Rapport d'Analyse DFM

Fichier analysé: Piece_support_pq_mouton.STEP

Date du rapport: 27/06/2025 à 14:25

Vue selon X

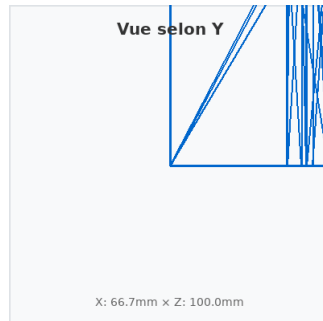
Épaisseur maximale: 10.0 mm - CRITIQUE - Épaisseur excessive risquant des défauts de retrait

- **WARNING:** Paroi trop épaisse: 4.99mm (max. 4mm)

- **WARNING:** Hauteur de 100.0mm dépasse la limite recommandée
- **WARNING:** Arête vive détectée
- **CRITICAL:** Face verticale sans dépouille détectée
- **WARNING:** Trou borgne profond détecté

1. Réduire l'épaisseur de 1 zone(s) trop épaisse(s) pour éviter les retassures
2. Ajouter des angles de dépouille de 0.5° minimum sur les faces verticales
3. Ajouter des congés d'au moins 0.2mm sur les arêtes vives
4. Épaisseur paroi critique (>6mm): réduire ou ajouter des nervures
5. Pièce volumineuse: privilégier PP ou PE pour réduire les contraintes
